**CITÉ
DE LA
SÉCURITÉ
SOCIALE**

CONSUULTATION RÉMUNÉRÉE 2014-2015

Fonds de compensation commun au régime général de pension

Plan de rez-de-chaussée

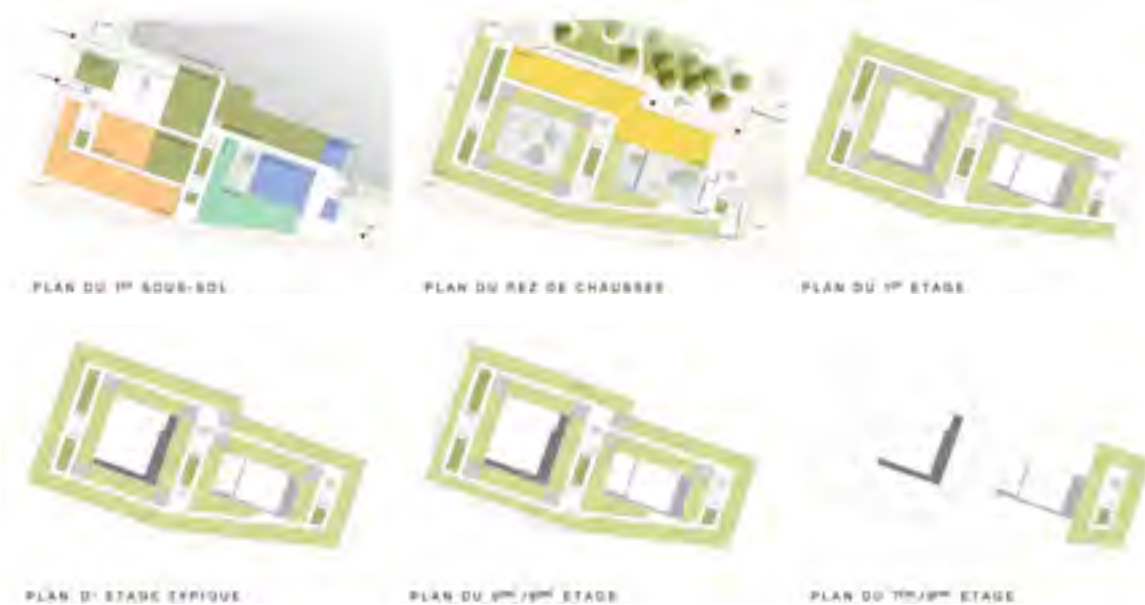
Le projet dégage une impression de massivité et présente une échelle en conflit avec les qualités demandées pour la Cité de la Sécurité Sociale ainsi que le tissu urbain adjacent. La dimension et la géométrie de la place de la Cité occupant le cœur de l'îlot ainsi que les hauteurs autour de cette place centrale ne sont pas abouties. La configuration et le maillage des espaces extérieurs sont à revoir, respectivement à affiner.

Le jury se questionne sur la position et le gabarit de la tour à 13 niveaux proposée en phase 3 ainsi que sur le bien-fondé du porche traversant l'îlot au pied de la tour. La qualité de ce parvis en tant qu'entrée principale de la Cité de la Sécurité Sociale, ainsi que son orientation en face d'un quartier en mutation dont le devenir n'est pas clair soulève des doutes.

Compte tenu de la taille des îlots en place, et dans l'intérêt d'un meilleur maillage, une connexion piétonne est souhaitable dans le prolongement de la rue de Reims sachant qu'actuellement la rue se termine sur un accès de parking. Le lien visuel et fonctionnel entre la place de la Gare et la place de la Cité n'est pas perceptible. La place de la Cité, de par les fonctions proposées au rez-de-chaussée, ne présente que peu d'attrait la nuit (animation en journée uniquement). Cependant, l'aménagement d'espaces

dédiés à la gastronomie au rez-de-chaussée de la tour de logements est saluée.

Le statut du rez-de-chaussée et les adresses longeant la rue de Hollerich sont à revoir, tout comme le traitement des façades donnant sur la rue Fort Wedell (éviter des façades purement techniques). Il est également demandé de se questionner sur les aspects de sécurité en ce qui concerne le passage à travers l'îlot de la phase 3. Ce passage est problématique de par sa taille et sa situation en termes de sécurité urbaine.

La stratégie proposée pour le phasage est cohérente. L'idée d'une place végétalisée avant la réalisation de la troisième phase est saluée.

Plan de rez-de-chaussée

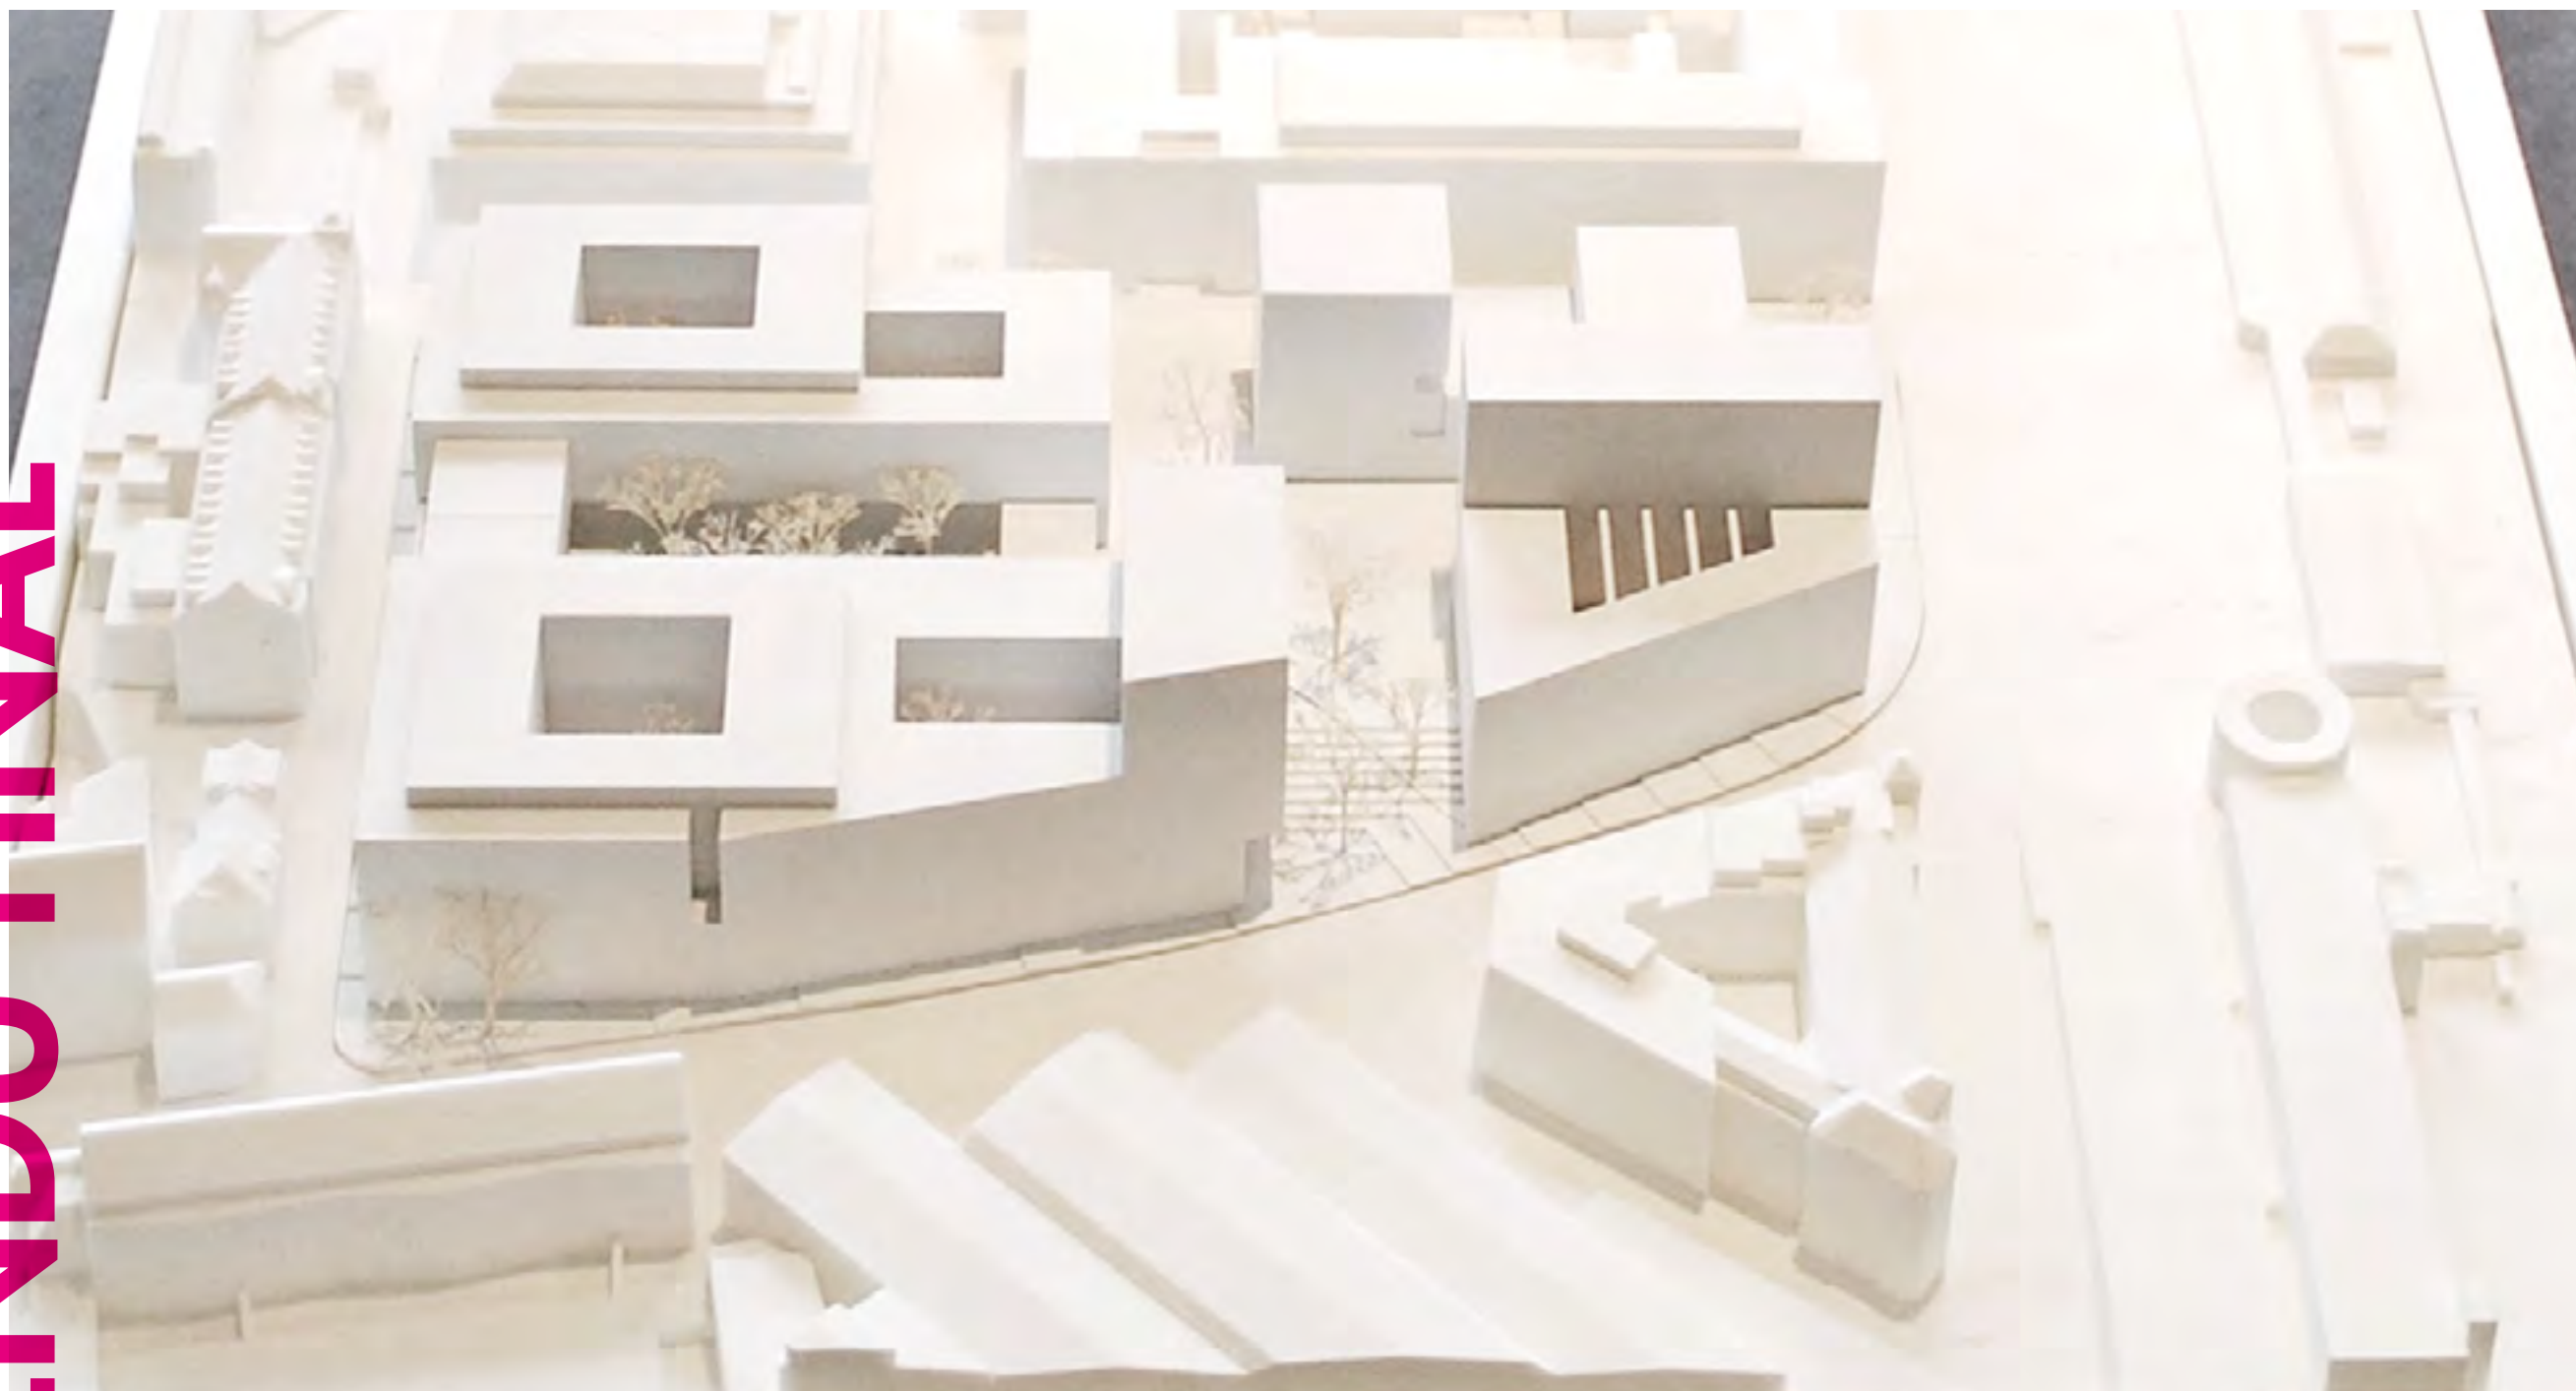
APPRÉCIATION DU JURY

Les membres du jury saluent la très belle mutation du projet par rapport à la version présentée par le groupement lors du colloque intermédiaire. Il s'agit d'un projet sobre et simple engendrant par là même, une efficience au sens général du terme. Au niveau de l'impact sociologique, le projet semble bien adapté aux usages et qualités de vie recherchés.

La création d'une place avec une vraie identité, très généreuse dans ses proportions, constitue une invitation pour le quartier. Au niveau de la gestion des hauteurs à l'acrotère et des accents verticaux, le projet est dans son ensemble bien pensé. Seul la tour de R+10 engendre des problèmes de prospects, de hauteurs, de géométries et d'ensoleillement, mais participe à la qualité de la cohérence urbaine du projet.

Le jardin en pleine terre, jugé très généreux, est un atout dans ce quartier très minéral. Les cheminements piétons ont été clarifiés, accompagnés par l'implantation des bâtiments et la plantation

d'arbres en des endroits stratégiques (mais parfois anecdotiques). L'accessibilité générale est bien résolue. Le passage obligé par le pôle d'accueil pour accéder au jardin est discutable.

Le projet, de par sa bonne lisibilité et le caractère univoque du statut des espaces, ne présente pas de problèmes majeurs au niveau de la sécurité urbaine. Dans son ensemble, le projet présente et permet une diversité et une richesse des écritures architecturales. Le jury salue le travail poussé sur le concept des façades et le bon choix de positionnement de la crèche. Le projet propose une série de solutions intéressantes : fenêtres à ventilation mécanique, double peau froide, mise en place de chaleur urbaine, panneaux solaires, dalle statique avec inertie. La grande hauteur de vitrage optimise l'utilisation de la lumière naturelle.

La géométrie du bâtiment et le système de circulation autour des patios engendrent quelques espaces résiduels au niveau des espaces collectifs.

Programme RDC

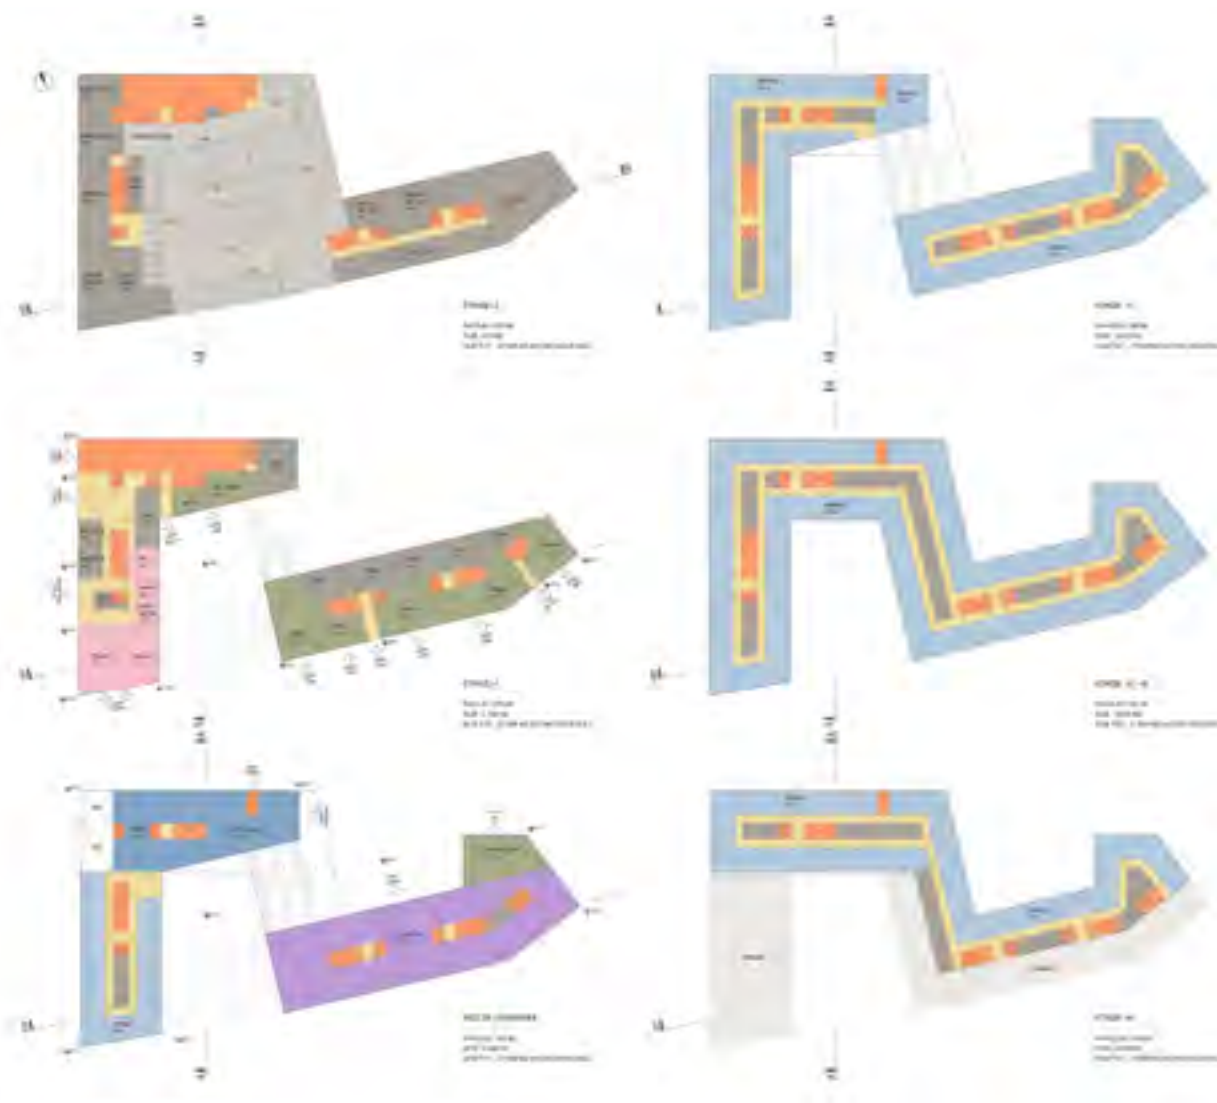
Il s'agit d'un projet prometteur et élaboré qui réagit avec sensibilité au contexte en recherchant un maximum de liens avec le quartier existant. Il présente une vision misant sur la création d'un nouveau lieu attractif et hautement urbain susceptible d'enrichir le quartier. Le projet présente une intelligence des séquences spatiales, une bonne mise en place des volumes, une bonne proportion entre vides et pleins. Le concept est solide à tous les niveaux (morphologie urbaine, fonctions, espaces publics, séquençage.) et présente un bon potentiel d'affinement.

Le projet manie avec adresse les relations urbaines dans leur ensemble. Il est généreux dans sa manière de canaliser les flux vers le cœur d'îlot et de répartir de manière judicieuse les fonctions en rez-de-chaussée.

Pour la partie nord du projet de la phase 2, le jury s'interroge sur la taille et la volumétrie des îlots proposés et constate que la plasticité de la composition volumétrique de la phase 1 ne trouve pas de répondant convaincant pour la phase 2. Il y a lieu de mener une réflexion permettant de remédier à cette rupture de typologie et de mieux connecter la Cité de la Sécurité Sociale à la rue du Commerce et à la rue du Fort Wedell.

Le projet propose une multitude de connexions très différentes créant ainsi de multiples relations urbaines. L'accès à la CSS est bien positionné

dans le séquençage proposé. Le jury s'interroge néanmoins sur la qualité spatiale du bout de rue menant vers la rue Fort Wedell.

Le réseau des chemins piétons et la succession des places associées à des usages spécifiques et différenciés apportent une plus-value en terme de qualités spatiales et de vie de quartier. Le statut du passage entre la phase 1 et 2 est à clarifier (statut public, privé ou privé à usage public). La gestion de la topographie et plus particulièrement le dénivelé entre la place de la gare et la rue de Hollerich est à repenser. L'aménagement des espaces extérieurs végétalisés ou non végétalisés sont à affiner. Le positionnement des accès aux différents bâtiments à partir des places séquençées permet une bonne orientation et est également bien résolu le long des rues limitrophes. L'habitabilité du site semble assurée tant pour les visiteurs que pour les habitants. Il y a lieu de retravailler la mise en relation des typologies architecturales mises en place sur la phase 1 et 2.
